**Stellungnahmen und Behandlung der Stellungnahmen
zu den Bebauungsplänen und Örtlichen Bauvorschriften**

Gemeinde Kusterdingen, Landkreis Tübingen

„Ortskern Kusterdingen, Teilbereich 5, 2. Änderung“

Stellungnahmen zur öffentlichen Auslegung	Behandlung der Stellungnahmen
I.	Behörden und sonstige Träger öffentlicher Belange	Frist vom 06.04.2021 – 06.05.2021

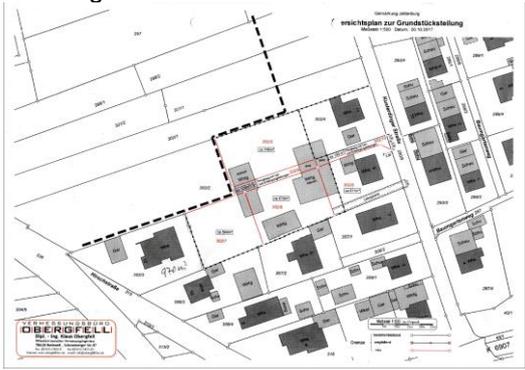
2.1.4.4	IV. Rechtswidrigkeit sonstiger zu pauschaler Festsetzungen Gleiches gilt für die pauschalen sonstigen Festsetzungen, insbesondere - zu einer Längenbeschränkung für ausschließlich landwirtschaftlich und ausschließlich gewerblich genutzte Gebäude im Rahmen der Bauweise im Bebauungsplan; - zur Begrenzung der Anzahl der „ im rückwärtigen Bereich dieser Grundstücke (hinter der straßenabgewandten Fassade des Hauptgebäudes) “ auf „ max. 4 Stellplätze “; diese Vorschrift ist zudem unbestimmt, weil bei Eckgrundstücken unklar bleibt, welches denn die "straßenabgewandte Fassade des Hauptgebäudes" sein soll. - aber auch für eine einheitliche Regulierung von Dachaufbauten (Gauben) auf den Satteldächern	Ganz generell gelten die Ausführungen zur vorstehenden Ziffer entsprechend. Bauweise: Längenbeschränkung Es ist jetzt insgesamt keine gewerbliche oder landwirtschaftliche Bebauung mit einer Baulänge von mehr als 26 m gewollt, weil Baukörper mit solchen Nutzungen in dieser Größe in Innerortslagen häufig zu Problemen zu führen geeignet sind. Stellplätze im rückwärtigen Bereich der Grundstücke Der Einwand der fehlenden Klarheit der Regelung trifft nicht zu – auf einem Eckgrundstück gibt es zwei straßenabgewandte Fassaden, für die die Begrenzung der Stellplatzanzahl gilt. Dachaufbauten

Stellungnahmen zur öffentlichen Auslegung	Behandlung der Stellungnahmen
	<ul style="list-style-type: none"> - oder für die Herstellung von Stellplätzen und Garagen in dem Entwurf der örtlichen Bauvorschriften. - Eine willkürliche und nicht für nahezu das gesamte Gemeindegebiet einheitlich mögliche Begrenzung ist auch die örtliche Bauvorschrift, wonach ab 11 erforderlichen Stellplätzen Tiefgaragen zu erstellen sind. Stattdessen müsste auch dies in Abhängigkeit von den konkreten topografischen Verhältnissen und der Baugrundstücksgröße, der Dichte des ruhenden Verkehrs und der von ihm ausgehenden Belastungen abgewogen werden. <p>Rechtswidrig ist schließlich auch die örtliche Bauvorschrift, wonach nicht überbaute Flächen „als Zier- und Nutzgärten ... zu unterhalten“ seien. Denn zum Erlass von örtlichen Bauvorschriften über die Unterhaltung von Gärten ermächtigt die angegebene Norm des § 74 Abs. 1 Nr. 3 LBO gerade nicht.</p>	<p>Die Festlegung zu Dachaufbauten wird in der aktuellen Änderung nur redaktionell zur Klarstellung angepasst. Die allgemein gehaltenen Vorgaben können in allen Dorfbereichsplänen zur Anwendung kommen und dienen der Erhaltung des dörflichen Charakters.</p> <p>Stellplätze und Tiefgaragen</p> <p>Warum es einer Differenzierung z.B. nach der Grundstücksgröße für Neubauten bei der Festlegung über notwendige Tiefgaragen bedürfen soll, ist nicht ersichtlich.</p> <p>Die Festlegung zur Anzahl der Stellplätze pro Wohneinheit wird nicht geändert. Ab einer Anzahl von mehr als zehn erforderlichen Stellplätzen pro Wohngebäude ist eine Tiefgarage zu erstellen. Ab einer gewissen Größe der Tiefgarage darf die Anzahl der Wohnungen erhöht werden. So soll erreicht werden, dass möglichst viele Autos unterirdisch abgestellt werden, damit um die Gebäude herum mehr Platz zum Spielen von Kindern, für Begegnungen und zum Aufenthalt etc. verbleibt.</p> <p>Bei typischen Mehrfamilienhäusern mit maximal fünf bis sechs Wohnungen werden in der Regel maximal zehn Stellplätze notwendig. Diese Anzahl von Stellplätzen darf oberirdisch erstellt werden. Für größere Mehrfamilienhäuser, bei denen mehr als zehn Stellplätze notwendig sind, ist die oberirdische Unterbringung dieser Stellplätze im Ortsbereich städtebaulich nicht mehr vertretbar. Darum sind ab elf erforderlichen Stellplätzen Tiefgaragen zu erstellen. Diese Vorgaben sind bei allen Dorfbereichsplänen anwendbar und unabhängig von der Lage bei einer Nachverdichtung mit größeren Mehrfamilienhäusern notwendig, um das Ortsbild zu erhalten.</p> <p>Unterhaltung von Gärten <i>Der Begriff der Unterhaltung wird auf den zutreffenden Hinweis gestrichen.</i></p> <p>Die folgende bislang bereits enthaltene Passage in Punkt 8. der Örtlichen Bauvorschriften wird ersatzlos gestrichen: „...Zier- und Nutzgärten anzulegen und zu unterhalten.“</p> <p>BV: wird teilweise berücksichtigt</p>
